Projet de création d'une installation de traitement des nitrates (AREVA - Narbonne)

Contribution d'ECCLA à l'Enquête Publique

Figure 2 : Activités du groupe AREVA dans l'énergie nucléaire et les énergies renouvelables

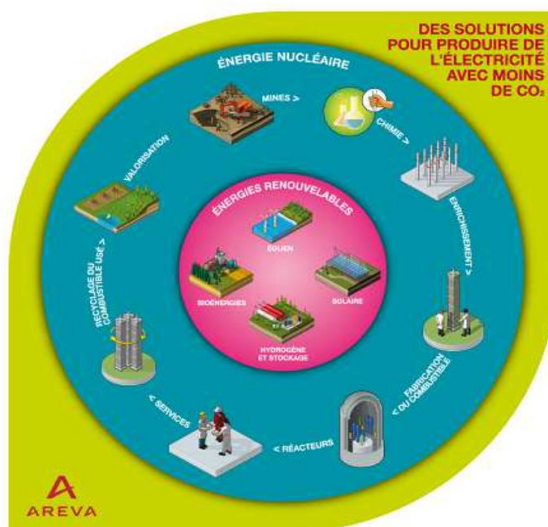
Ceci est une tromperie : seul 1% du combustible est valorisé, c'est le plutonium et, vu le danger que présente cette valorisation à travers le MOX d'une part et le risque de prolifération d'autre part, il serait plus judicieux d'arrêter cette production de plutonium et le retraitement, ce qui diminuerait considérablement le transport de matières dangereuses. (voir schéma ci-dessous).
